AYUNTAMIENTO CONSTITUCIONAL
DE MADRID.

Expediente promovido por D. Veneciano
García, en solicitud de licencia para construir de nueva
planta la casa n.º 24 de la Calle de San Marcos.

Diseño de Fachadas de la casa que va á labrar el Excmo. Sr. Conde de Casa Bayona en la manr.^a de esta Corte y Calles que en ellas se expresan.

Fachada á la Calle de S. Marcos n.º 24 y 26 mod.º

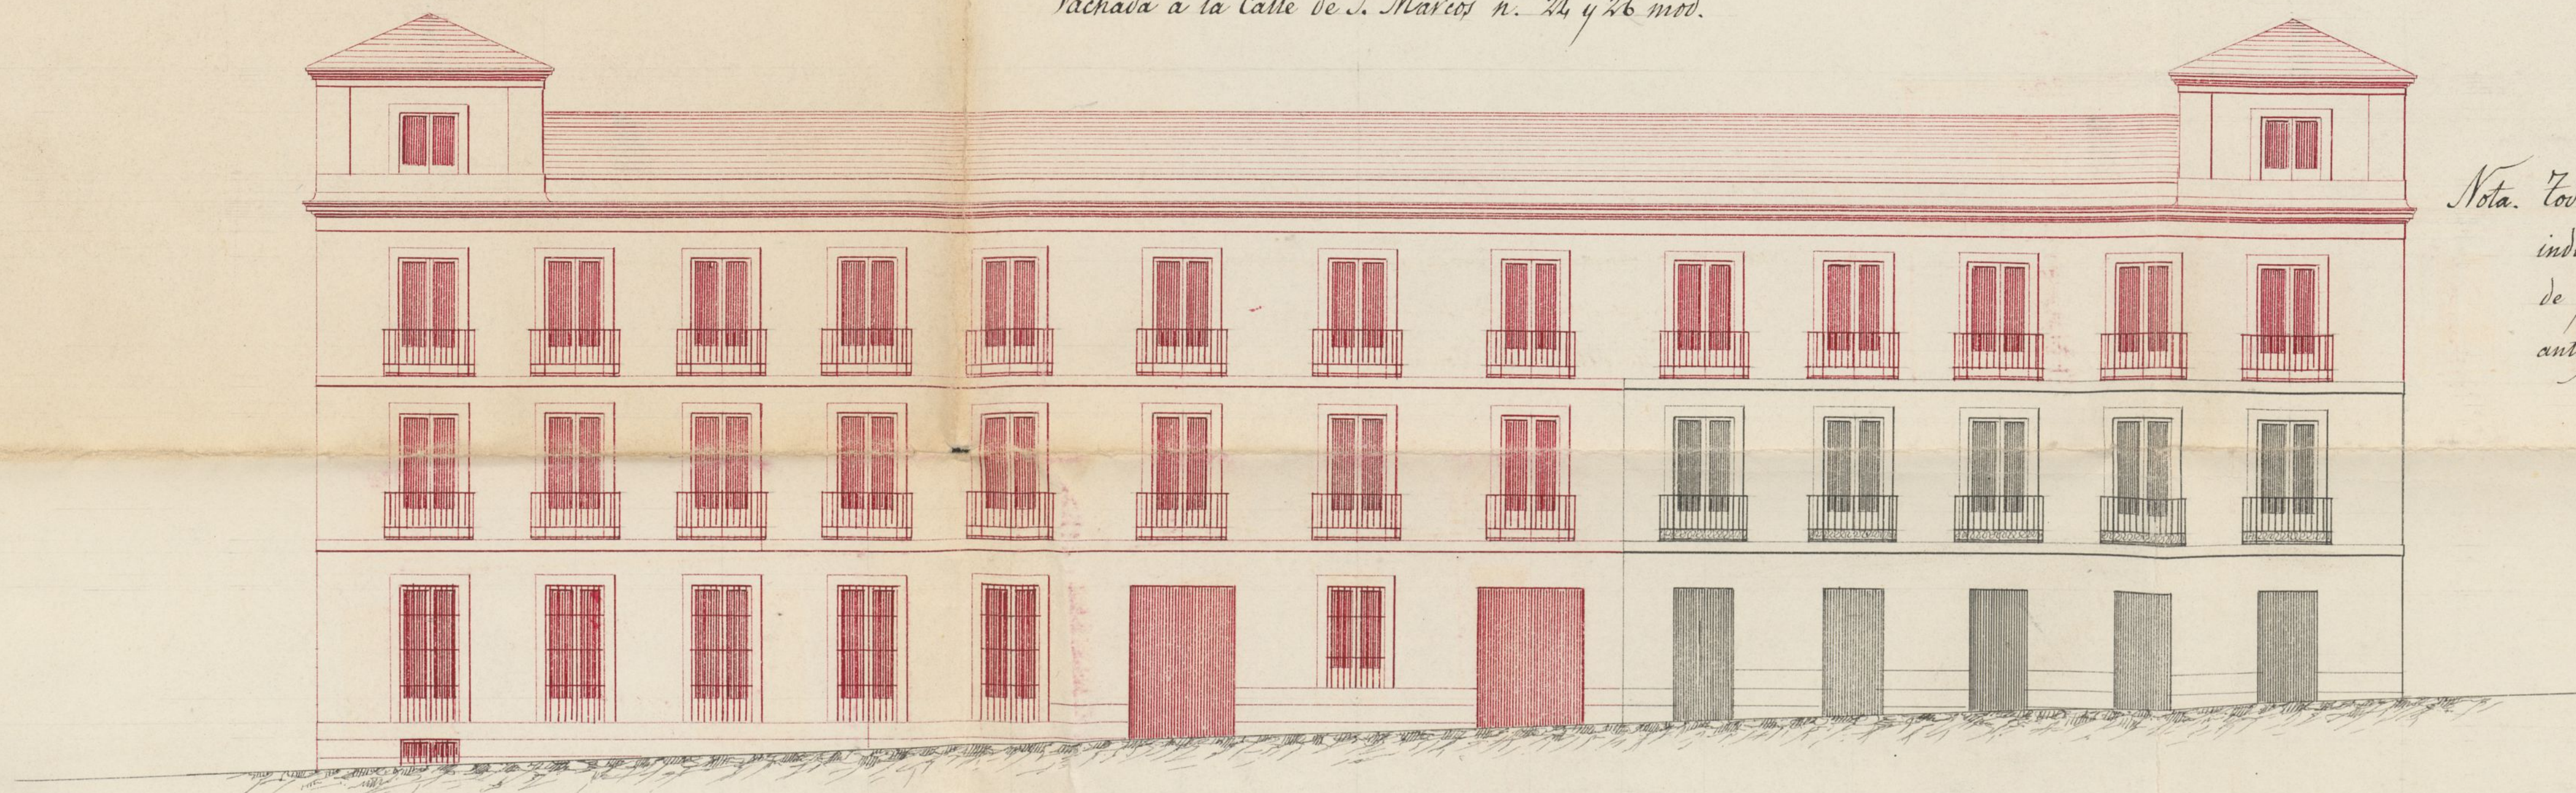
Pres. de la Comision de obras: Examinados los pla-
nos de fachadas de la casa-calle de San Marcos nu-
mero 16 con vuelta á la del Soldado que se trata le-
vantar de nueva planta por cuenta del Excmo. Sr. Con-
de de Lina y Gayona, y los de reforma con aumento de
puos de la número 24, con vuelta á la de San Marto-
lome n.º 14, formados por D. Vencelao Gaviña, ar-
quitecto por la Academia Nacional de San Fernando
los halló arreglados á los buenos principios y con-
formes con lo dispuesto en Real orden de 10 de Junio
de 54, exceptuando el torreon de la esquina de la
calle de San Marcos y Soldado que excede de
la altura acordada, la que deberá reducirse

a la señalada a las calles de tercer orden, a menos que V. M.
 acuerde otra cosa en obsequio de la simetría de la fachada;
 con lo que no ~~debe~~ inconveniente se surten condecorar la lici-
 cia que se pide, observando en la construcción los diseños
 presentados con la modificación indicada, y ejecutándose las
 obras observándose las reglas siguientes:

1.^a Que los cimientos han de construirse sobre terreno firme con ge-
 neral vivo y mezcla de cal y arena, dandoles 4 pies de espesor
 hasta 0,14 centímetros mas bajo del curro de la calle, en donde
 retallándose 0,14 centímetros de cada lado se sentará el zócalo ge-
 neral de cantería de 0,84 centímetros de alto por lo menos y
 otros 0,84 centímetros de grueso, rematando dos buladas descu-
 biertas en el punto mas elevado de la calle, y continuando estas
 a nivel hasta el mas bajo, sin que falten en ningún punto de
 la fachada.

2.^a Que sobre el referido zócalo y con su espesor seguirá la fa-
 chada de fábrica de ladrillo y mezcla de cal y arena hasta la
 imposta del piso principal, y de la misma fábrica los demás
 pisos, con inclusión de los arcos de puertas y ventanas y sin per-
 mitir la entramada y cubrición de madera, retallándose por la
 parte interior y proporcionalmente en cada uno, a fin de que
 resulte a la altura del aniento del alero de 0,70 centímetros de
 espesor, el cual podrá ejecutarse a gusto del arquitecto director,
 formando una cornisa de piedra, de fábrica entramada o de
 madera descubierta, sin exceder de un vuelo regular, colocando
 o formando sobre el mismo una canal general de plomo para
 reunir las aguas y dirigirlos a la alcantarilla general por
 medio de bajadas de plomo embocadas en los muros de fachada,
 o en la parte exterior de ellas en los rehundidos que formen
 los pabellones, sin exceder de un vuelo y procurando contri-

3.^a Que el vuelo de los balcones del piso principal no exceda
 de 0,42 centímetros ni de 0,28 centímetros los del segundo
 y tercero, dando los a unos y otros 1,65 de altura y al

intervalo de los balaustreros 0,44 centímetros, quedando recibidas las patillas en el grueso de la pared 0,28 centímetros y algo más separadas de la luz de los huecos.
